Asunto: Solicitud de patente para: “MÉTODO PARA SOLDADURA DE BAJO
SUMINISTRO TÉRMICO EN TUBULARES DE PETRÓLEO Y GAS”

Solicitante: ATT TECHNOLOGY, LTD.

RESPUESTA A PRIMER EXAMEN DE PATENTABILIDAD

Fig. 9 de la presente solicitud

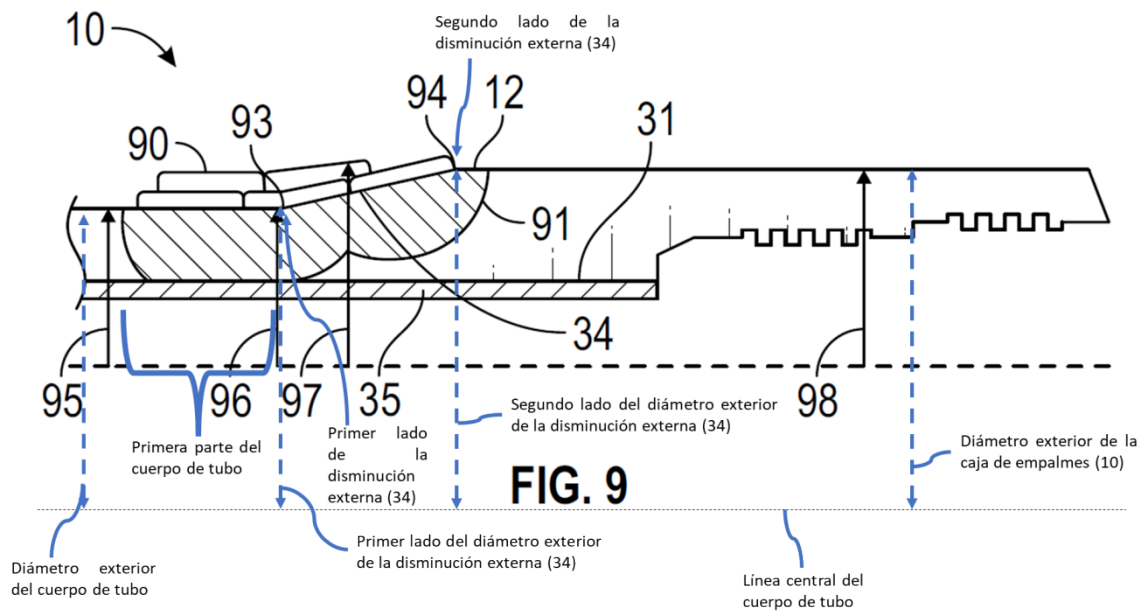
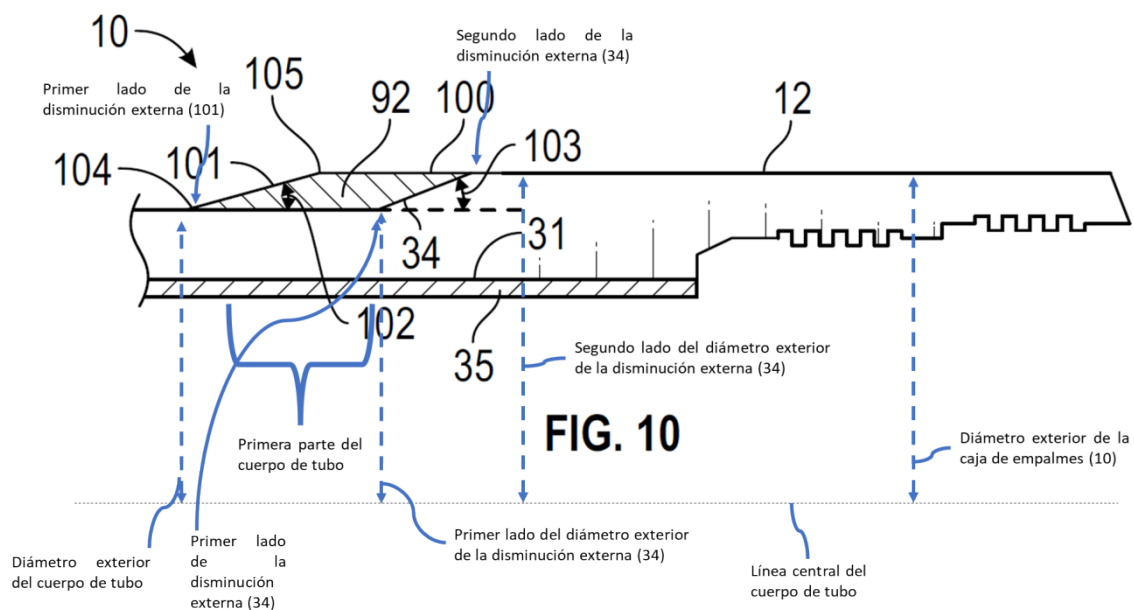
2. Se modifican los párrafos [0069]-[0070] para aclarar el método para modificar una disminución externa de las nuevas Reivindicaciones 8 a 10. Vale la pena aclarar que adicionalmente se modificaron las Figuras 9 y 10 (lo cual se explicará más adelante) para dar soporte a las Reivindicaciones 8 a 10, pues, aunque en las Figuras originales mencionadas no se encuentran numerados los elementos de las nuevas Reivindicaciones 8 a 10, dichos elementos están presentes en las figuras y sus aspectos reclamados están inherentemente presentes en la divulgación.

Con el ánimo de dar claridad a la presente solicitud me permito adjuntar unas nuevas Figuras 7 a 10 y 15 a 17, los cuales corresponden a los mismos dibujos presentados en la solicitud inicial, pero ahora en las Figuras 9 y 10 se han enumerado los elementos relacionados con una disminución externa, presentes en la figura original, para dar soporte a lo reclamado en las nuevas Reivindicaciones 8 a 10, junto con las modificaciones realizadas a los párrafos [0069]-[0070]. Así mismo, la Fig. 17 se ha modificado para convertir las temperaturas indicadas en Fahrenheit a Celsius y Kelvin.

Adicionalmente, el solicitante desea resaltar que la nueva Reivindicación 8 se refiere a la aplicación de una capa de cordón de soldadura (90) a un cuerpo de tubo y una disminución externa (34) con un primer lado y un segundo lado. El cordón de soldadura (90) se añade

hasta que el diámetro exterior del material de relleno supera el diámetro exterior de la caja de empalmes recalcada externamente (10). A continuación, el cordón de soldadura (90) se rectifica o mecaniza para reducir el diámetro exterior del material de refuerzo hasta que coincida con el diámetro exterior de la caja de empalmes recalcada externamente (10), formando un material de refuerzo mecanizado (Fig. 10). Una vez que se ha añadido el material de refuerzo aplicado y mecanizado, se rectifica o mecaniza una nueva disminución externa (101) con su propio primer lado (104) y un nuevo segundo lado (105). La nueva disminución externa (101) tiene un diámetro exterior más pequeño que el diámetro exterior de la conexión de recalcado de la sarta de trabajo. El nuevo cono externo 101 tiene un ángulo de inclinación que coincide con el ángulo de inclinación de la disminución externa (34) original.

D1, D2 y el estado de la técnica no proponen aplicar un cordón de soldadura a un cuerpo de tubo de acero o a una disminución externa de un tubular para campos petrolíferos mediante transferencia de metal en frío por las mismas razones expuestas anteriormente para la Reivindicación 8. D1, D2 y el estado de la técnica no proponen la adición de un cordón de soldadura a una disminución externa para alterar su forma con el fin de formar un tubular con un diámetro exterior que coincida con una caja de empalmes recalcada externamente. Ninguno de D1, D2 y del estado de la técnica propone formar una nueva disminución externa esmerilando el cordón de soldadura.
